# Controlebezoek - Periodiek [Hfst 6.5]

**Verslagnummer:** 32/02042026/57863/67444/1

**Inspectie adres:** Driekoningenstraat 221 bus 3, 9100 Sint-Niklaas (België)

## Elektrisch bord

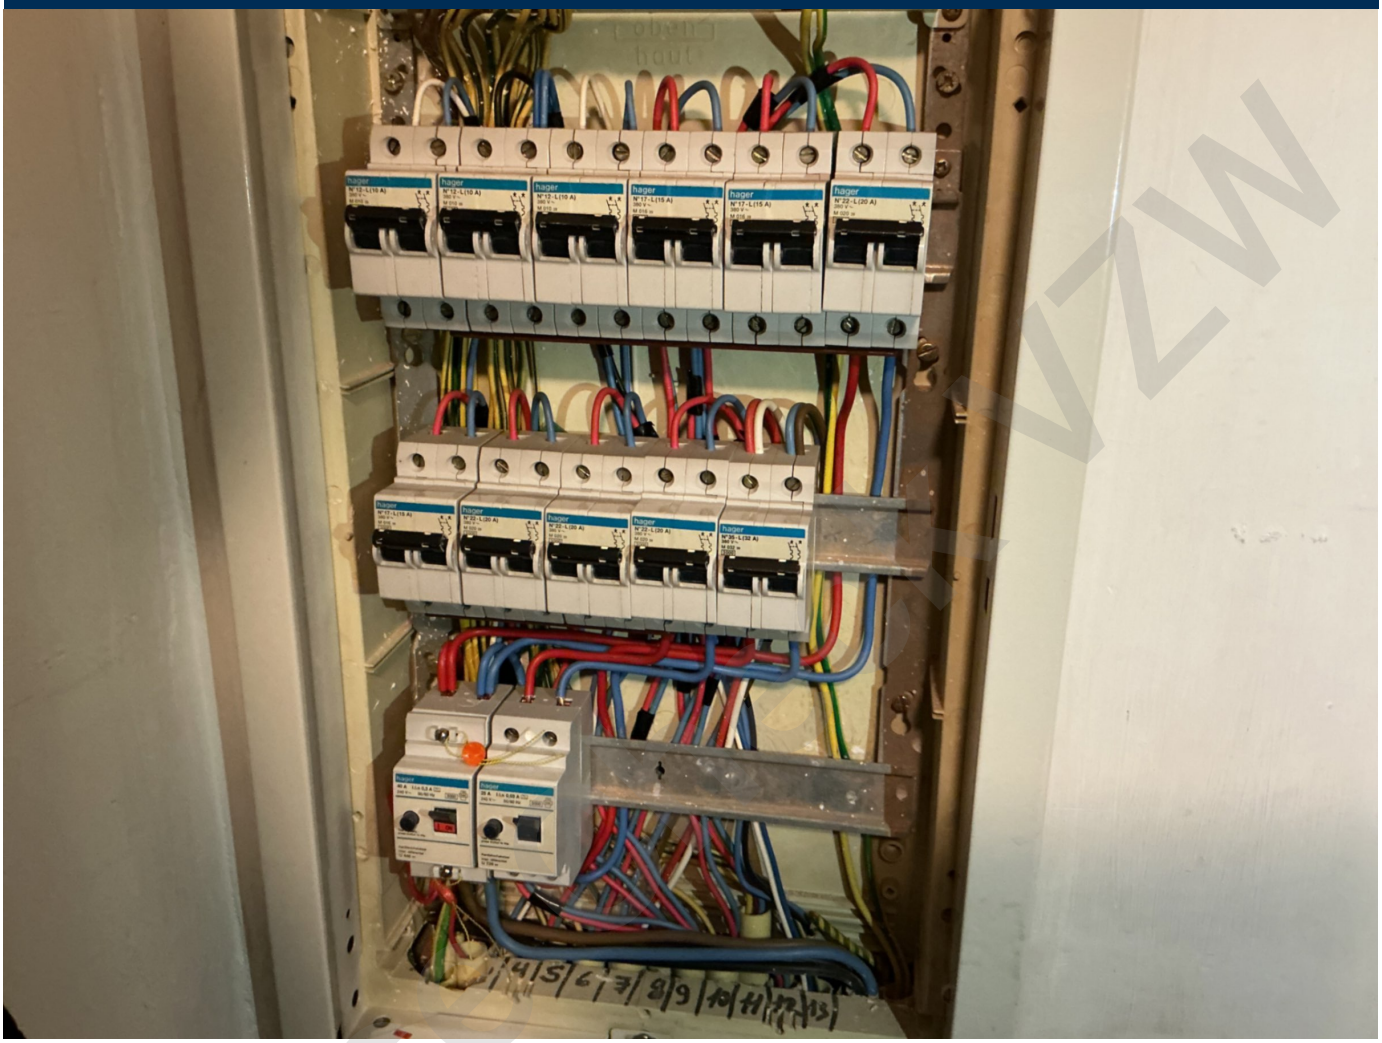
- De aarding is niet conform. - oAfd 4.2.3.2; oAfd 4.2.4.3; Afd 5.4.2
- Het verdeelbord is onvoldoende gemarkeerd. Individuele markering, voedingsspanning en/of gevarendriehoek ontbreken. - oAfd 3.1.3.3; Afd 9.4.1
- Het eendraadschema en situatieplan zijn niet aanwezig. - oAfd 3.1.2.1
- Er ontbreken afdekplaatjes in het elektrisch bord. - Afd 5.2.6; oAfd 4.2.2.3
- De nominale stroom van de differentieelstroombeschermingsinrichting is niet aangepast aan de maatregelen van de overbelasting. - oAfd 5.3.5.3; oAfd 5.3.5.5
- De continuïteit van de PE, de stationaire toestellen klasse 1 en/of de equipotentiale verbindingen is niet verwezenlijkt. - oAfd 4.2.4.3
